**AVIS RELATIF À LA PROTECTION
CONTRE LES EVENTUELS EFFETS NOCIFS ET NUISANCES
PROVOQUÉS PAR LES RAYONNEMENTS NON IONISANTS
GÉNÉRÉS PAR DES ANTENNES ÉMETTRICES STATIONNAIRES**

Commune : CHARLEROI - Exploitant : ORANGE

Référence exploitant : 157C1_9/ 30288C1_4/ 40288C1_1/ 50288C1_1

Rapport n° 2371 / 2025

Figure 1 : Vue en plan des lieux de séjour et des points de contrôle

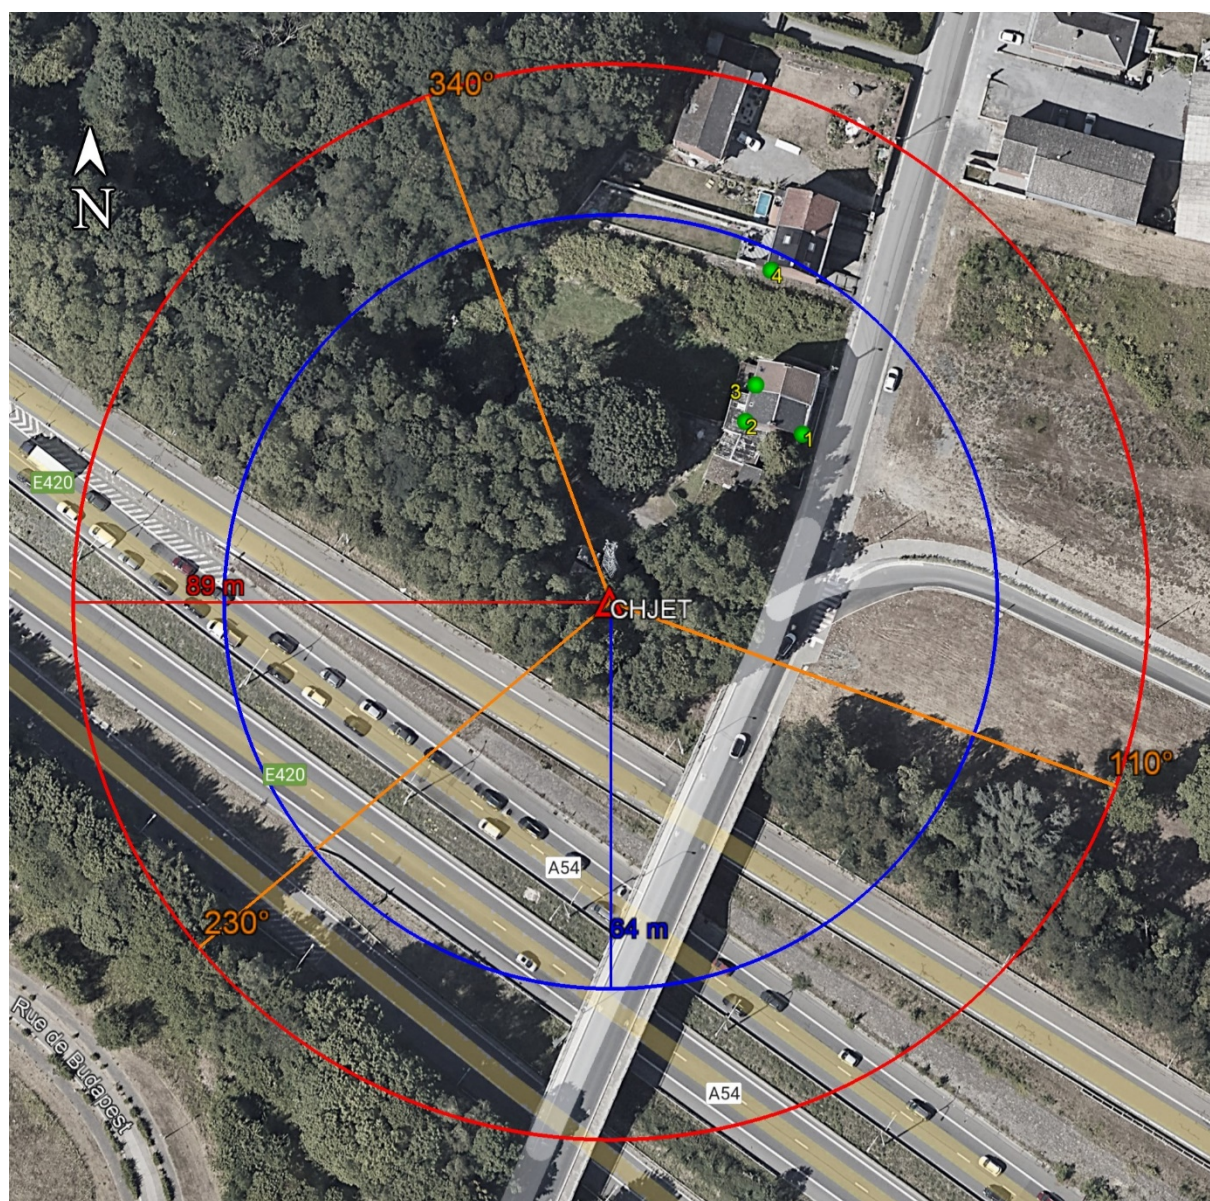
Les fréquences d'émission, la puissance rayonnée par chacune des antennes et leur gain permettent de déterminer le rayon de la zone à analyser. Tout dépassement de la limite par installation est exclu en dehors de cette zone. Le tableau 2 reprend les 35 LS² pour lesquels l'indice d'exposition est le plus élevé. Les différentes colonnes indiquent :

- le numéro du point de contrôle repris sur un des plans de la figure 1;
- le numéro du LS dans lequel se trouve le point de contrôle de la 1^{ère} colonne ;
- l'atténuation d'obstacle prise en compte pour le calcul de l'indice d'exposition dans le LS ;
- le résultat du calcul de l'indice d'exposition.

N° point de contrôle	LS	Atténuation (dB)	Indice d'exposition relatif à la limite par installation IE_i
4	LS4	3,0	0,035
3	LS3	3,0	0,028
1	LS1	3,0	0,025
2	LS1	3,0	0,019

En ce qui concerne les antennes de l'installation mentionnées dans le tableau 1, la distance maximale à laquelle la limite pourrait être atteinte, à l'extérieur, est égale à 85,7 m. S'il n'y a pas de LS à une distance inférieure, les antennes respectent forcément la limite d'immission.

Dans le cas des LS situés à l'intérieur des bâtiments, une atténuation d'obstacle est prise en compte et il en résulte que la distance maximale à laquelle la limite pourrait être atteinte se réduit à 61,1 m.
